DOTYCZY: Sprawa nr G.6220.10.2025.MD

Wniosek o wydanie decyzji o środowiskowych uwarunkowaniach dla planowanego przedsięwzięcia pn.: „Budowa instalacji termicznego przekształcania odpadów wraz z odzyskiem energii na działkach nr 92/2 i 95/2 w m. Mszczonów” z dnia 06.08.2025 r.

Wezwanie Burmistrza Mszczonowa (pismo z dnia 18.02.2026 r.) w związku z wezwaniem Regionalnego Zarządu Gospodarki Wodnej w Warszawie z dnia 29.01.2026 r. znak: W.RZŚ.4900.152.2025.KS.5 do uzupełnienia raportu o oddziaływaniu przedsięwzięcia na środowisko zawierającym sprostowanie oczywistej omyłki pisarskiej postanowieniem z dnia 09.02.2026 r. (data odbioru: 20.02.2026 r.)

Rysunek nr 1 Lokalizacja projektowanego ujęcia wody – studnia nr 1.

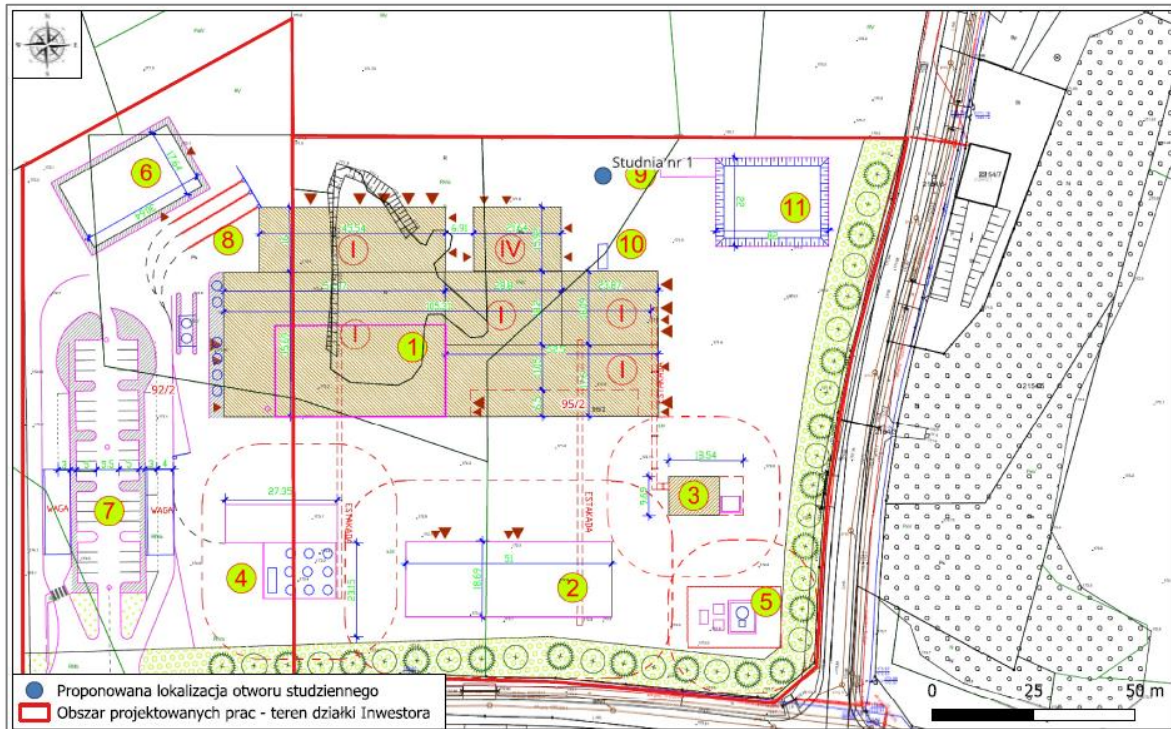
e) *Wskazać sposób usytuowania projektowanej studni względem obiektów infrastruktury w kontekście możliwości zabezpieczenia ujmowanych wód podziemnych przed dopływem potencjalnych zanieczyszczeń z powierzchni terenu, a także w kontekście możliwości monitorowania potencjalnego wpływu przedsięwzięcia na jakość wód;*

Odpowiedź: W przypadku realizacji planowanego przez Inwestora przedsięwzięcia, jakim jest budowa zakładu z instalacją do termicznego przekształcania odpadów na m.in. przedmiotowej działce ewidencyjnej, Studnia nr 1 zostałaby wstępnie usytuowana na działce o nr ewidencyjnym 95/2, ok. 15 m na północny wschód od

budynku głównego i ok. 30 m na zachód od zbiornika wód opadowych i roztopowych. Odległości projektowanego ujęcia od innych składowych planowanego kompleksu będą większe.

Dodatkowo z uwagi na ujęcie warstwy wodonośnej występującej na głębokości 89,0 m p.p.t. lub 121,0 m p.p.t. oraz przewidywane istnienie w miejscu planowanego ujęcia warstw izolujących, nie przewiduje się, aby istniała możliwość przedostania się do którejkolwiek warstwy wodonośnej zanieczyszczenia z powierzchni terenu.

Rysunek nr 2 Lokalizacja zbiornika na ścieki przemysłowe 100 m³ – 25/PZT (podkład: PZT z dn. 09.10.2025 r.)

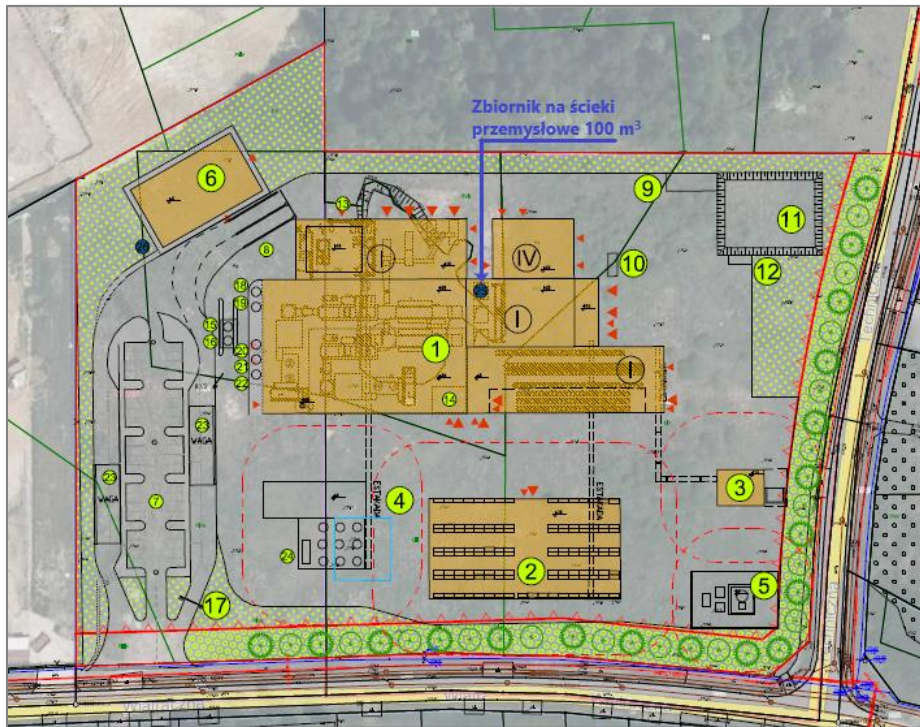
Ad. 2/ Wskazać zbiornik bezodpływowy, w którym będą magazynowane wody zanieczyszczone w wyniku mycia posadzek i kontenerów po odpadach medycznych.

Odpowiedź: Wody zanieczyszczone w wyniku mycia posadzek i kontenerów po odpadach medycznych planuje się gromadzić w szczelnym zbiorniku bezodpływowym. Jest to zbiornik na ścieki przemysłowe o pojemności 100 m³. Oznaczony jest na PZT z dnia 09.10.2025 r. jako nr 25 i usytuowany jest w Budynku Głównym. Wersja tego planu zagospodarowania terenu została przekazana do Organu przy piśmie z dnia 25.11.2025 r. (Odpowiedzi do wezwania Burmistrza Mszczonowa z dn. 26.08.2025 r., Dot. Wezwania PGW WP RZGW w Warszawie z dn. 16.09.2025 r.) – patrz: poniżej rysunek nr 2.

Jednocześnie, powyższą informacją, koryguje się błędny zapis w Raporcie OOŚ (na str. 40, 83, 220, 262, 263, 269, 284 i 292), gdzie wskazano lokalizację zbiornika bezodpływowego w magazynie odpadów płynnych.

„Powstające wody zanieczyszczone w wyniku mycia posadzek i kontenerów po odpadach medycznych planuje się gromadzić w szczelnym zbiorniku bezodpływowym w budynku głównym. Strumienie tych wód
